改善箇所説明図

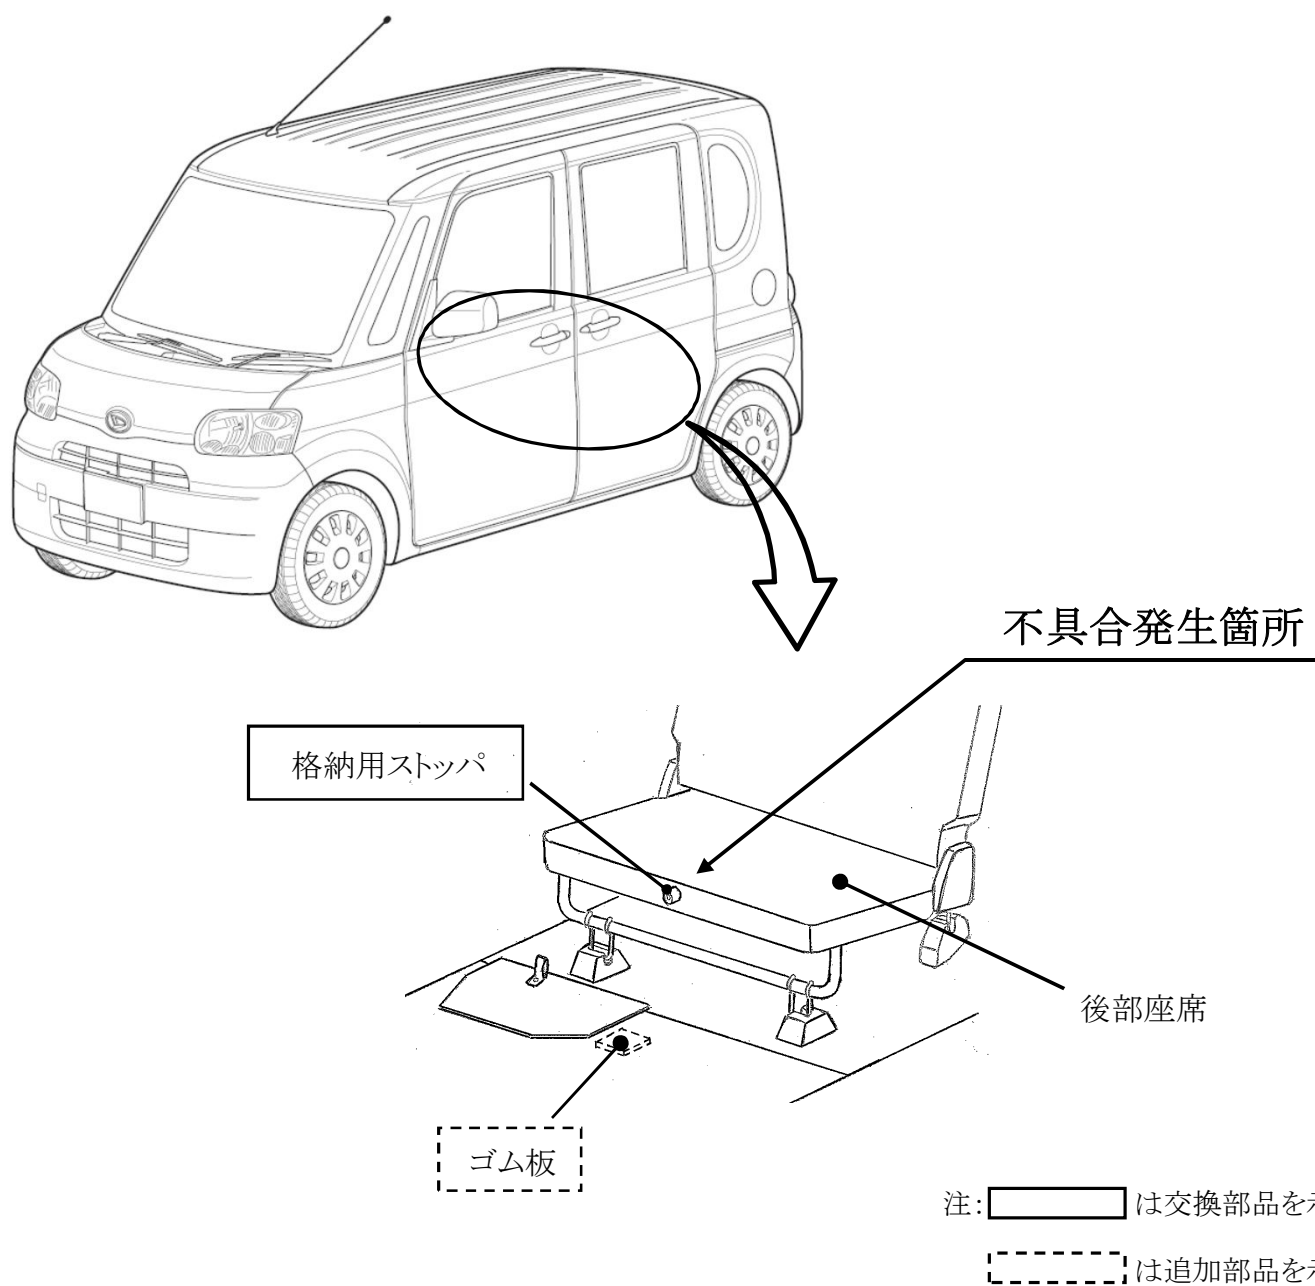
車椅子乗降用スロープ装着車の後部座席において、格納用ストッパの設計が不適切なため、後部座席間を移動する際等に、当該格納用ストッパにふくらはぎが当たり皮膚裂傷を起こすおそれがある。

全車両、ストッパを対策品と交換するとともに、フロアパネルにゴム板を追加する。

車室内車台番号打刻位置の車両右側に黄色ペイントを塗布する。
